PEDIDO DE ESCLARECIMENTO

Pregão Eletrônico nº 019/2018

Processo nº 59550.000463/2018-25

Para os Lotes 03 e 04 são solicitados veículos com o seguinte descritivo:

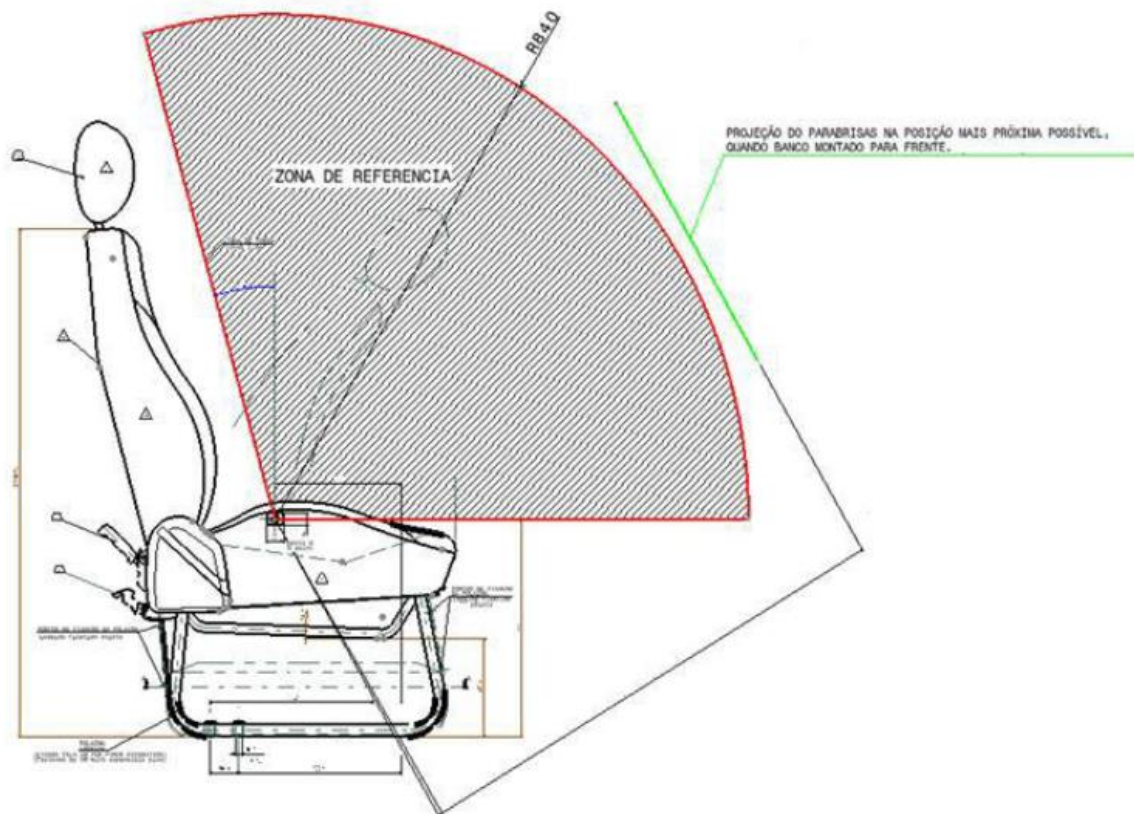
Informamos a este órgão que, atualmente, todos os veículos pesados devidamente homologados e comercializados no Brasil possuem Cinto de Segurança do tipo subabdominal em seu banco intermediário, o que é admitido, nos casos onde para-brisa esteja localizado fora da zona de referência:

“A zona de referência compreende todas as superfícies não envidraçadas do interior de um veículo que possam entrar em contato estaticamente com uma cabeça esférica de 165 mm de diâmetro que faz parte de um aparelho de medição cuja dimensão, contada do ponto de articulação da bacia ao topo da cabeça é regulável de forma contínua entre 736 mm e 840 mm (vide abaixo figura que determina a zona de referência).”

Com base nas informações acima, a nossa intenção é apenas alertar este órgão que os veículos a serem fornecidos, seja qualquer marca a ser entregue, os Cintos de Segurança serão de 3 (três) pontos nos assentos laterais e do tipo subabdominal no assento intermediário. Sob nosso entendimento, não há necessidade de

se alterar o Termo de Referência deste edital, uma vez que todos os fornecedores possuem a mesma configuração dos Cintos e não há possibilidade de se alterar a disposição dos mesmos, uma vez que por questões de Segurança, se tal mudança fosse realizada, o veículo teria de ser novamente homologado.

Portanto, aguardamos o “de acordo” formal do órgão para essa questão.
